La Commissione Tecnica di Verifica per l'Impatto Ambientale – VIA e VAS

VISTO e CONSIDERATO il suddetto decreto VIA n. 236 dell'8 agosto 2013, con il quale è stata determinata la compatibilità ambientale del “Progetto di completamento di Fiumicino Sud” – Aeroporto Leonardo da Vinci, proposto da ENAC, subordinatamente al rispetto di alcune prescrizioni;

PRESO ATTO, come specificato dalla DVA nella comunicazione citata in apertura, che il procedimento di verifica di ottemperanza avviato concerne i progetti che riguardano:

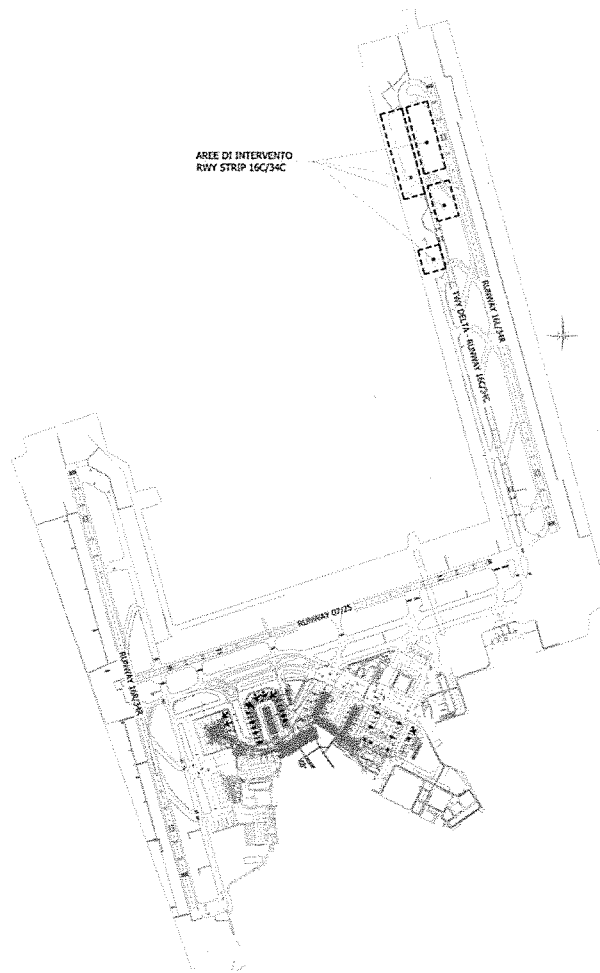
CONSIDERATO che il progetto denominato 13 riguarda un intervento di riqualifica straordinaria delle infrastrutture di volo del sistema 16L/34R (pista di volo "3", via di rullaggio 16C/34C "Delta" e raccordi di collegamento), che consiste nella riqualifica strutturale e funzionale delle pavimentazioni e delle zone a verde, nonché implementazione del sistema di raccolta e smaltimento delle acque meteoriche, come si vede dalla figura seguente (cfr. A674TOTTSTCAN-S1-401);

CONSIDERATO nello specifico che l'intervento è sintetizzabile come l'insieme delle seguenti attività:

- manutenzione straordinaria della pavimentazione della pista 16L/34R e delle relative fasce antipolvere;
- sistemazione delle aree aventi funzione di Striscia di Sicurezza (Runway Strip) della pista 16L/34R;

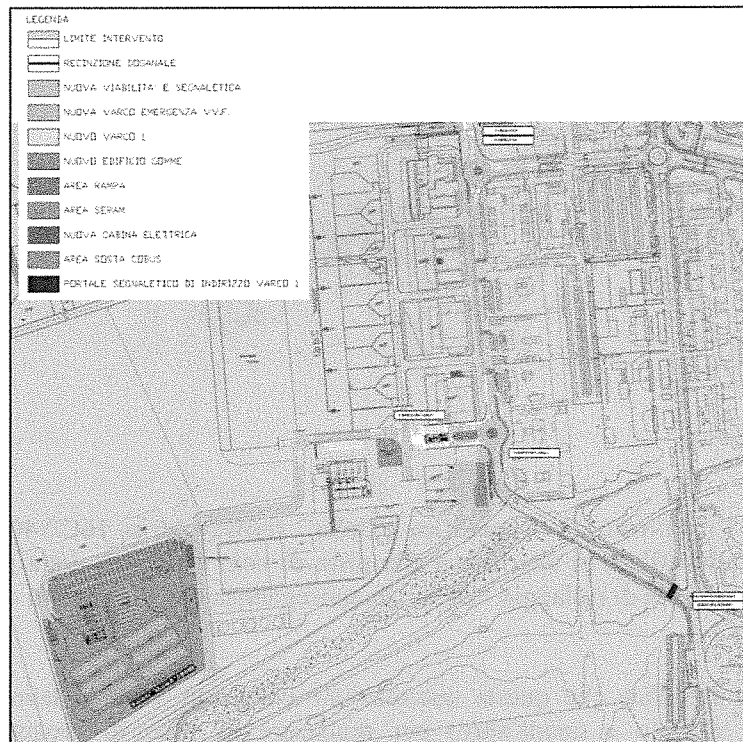
CONSIDERATO che l'intervento di Riqualifica "Delta" Runway strip 16C/34C (progetto 16) consiste nell'intervento di manutenzione straordinaria di riqualifica della Runway Strip della pista di volo sussidiaria 16C/34C, con riconfigurazione altimetrica del tratto nord della pista e che le aree interessate sono quelle indicate nella successiva figura (cfr. A674TOTTSTCAN-S1-301) in cui le aree interessate sono campite in giallo;

CONSIDERATO che l'intervento di Riqualfica "Delta" runway strip 16C/34C (progetto 16) nasce dall'esigenza di riaprire al traffico, in alternativa alla pista di volo 16L/34R, detta pista di volo 16C/34C, normalmente utilizzata come via di rullaggio "Delta" in conseguenza degli interventi di riqualfica della pista "3" 16L/34R;

Rete di drenaggio

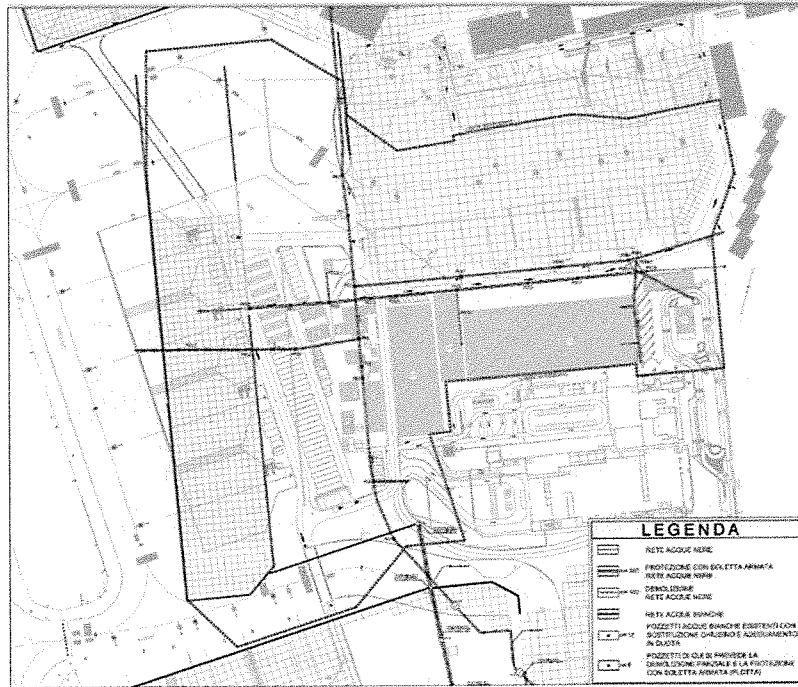
- la realizzazione del nuovo varco 1 interessa aree nelle quali è già presente un sistema di raccolta acque meteoriche che recapita nel sistema di trattamento esistente denominato "disoleatore lato città". In particolare l'area è attraversata da un collettore di diametro pari a 1200mm che presenta uno scorrimento posto a circa -1.50m s.l.m;

Rete di smaltimento acque meteoriche – Stato futuro

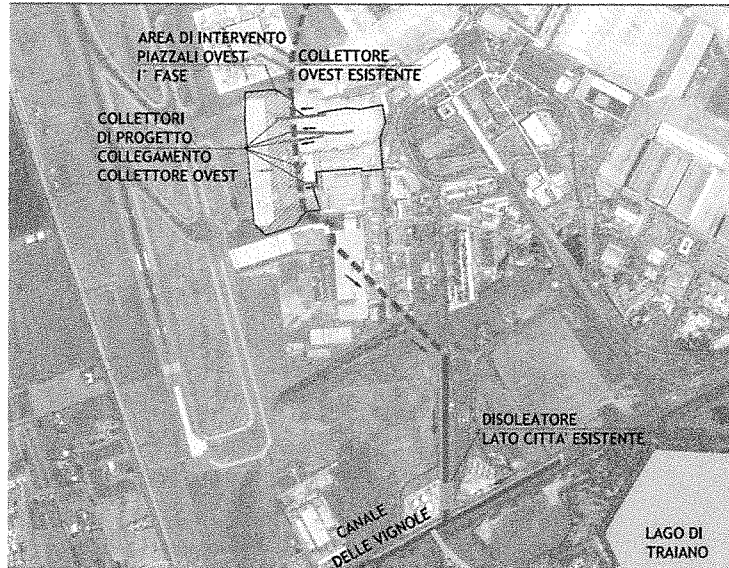
- **nello specifico per il progetto Piazzale Ovest – Demolizioni e 1^a fase (2)** per quanto concerne il sistema di prevenzione delle risorse idriche in fase di esercizio si segnala che allo stato attuale i piazzali esistenti nell'area suddetta presentano un sistema di raccolta e smaltimento delle acque meteoriche caratterizzato da canalette grigliate e fognoli. Questi raccolgono le acque che scorrono sulle aree pavimentate e le recapitano, direttamente o tramite collettori secondari, all'interno del collettore principale, denominato "vecchio collettore Ovest". Le acque, di tale collettore vengono trasportate al disoleatore di via del Lago di Traiano (denominato disoleatore lato città), per essere sottoposte ad opportuno trattamento per l'eliminazione degli eventuali oli minerali;

- l'intervento sui piazzali prevede che siano costruite canalette di raccolta in corrispondenza di tutte le zone in cui è prevista la realizzazione di nuove taxilane o nuove piazzole di sosta aeromobili. In particolare saranno costruite delle canalette in cemento armato, aventi dimensioni variabili secondo le portate del bacino imbrifero che vi confluisce. Tutte le acque meteoriche defluenti sui nuovi piazzali aeromobili saranno convogliate all'interno del collettore principale esistente, tramite collettori fognari secondari, in PP-HM classe SN16, o direttamente, tramite l'intercettazione del collettore esistente principale, o di quello secondario, costruendo appositi pozzetti;

Sistema di smaltimento e trattamento acque meteoriche

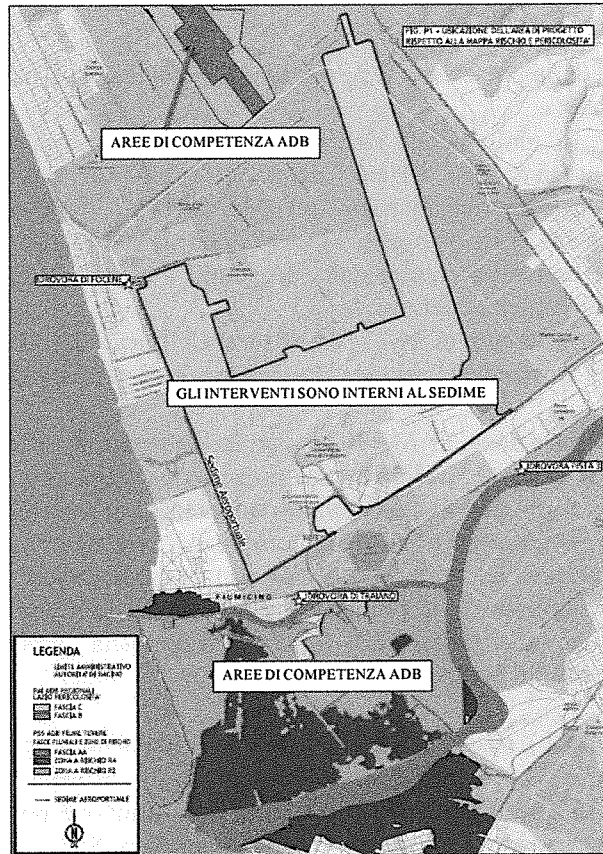
- il progetto non prevede la realizzazione di un nuovo sistema di trattamento delle acque meteoriche raccolte dal sistema di drenaggio in quanto quest'ultimo confluisce, tramite quello che viene denominato "vecchio collettore ovest" all'interno del "canale di via Marchetti" ove è ubicato quello che viene denominato "disoleatore lato città". Tale impianto costituisce un sistema di trattamento in linea in grado di eliminare gli eventuali oli minerali e idrocarburi trasportati dall'acqua e depositati in superficie, garantendo l'adeguata tutela ambientale;
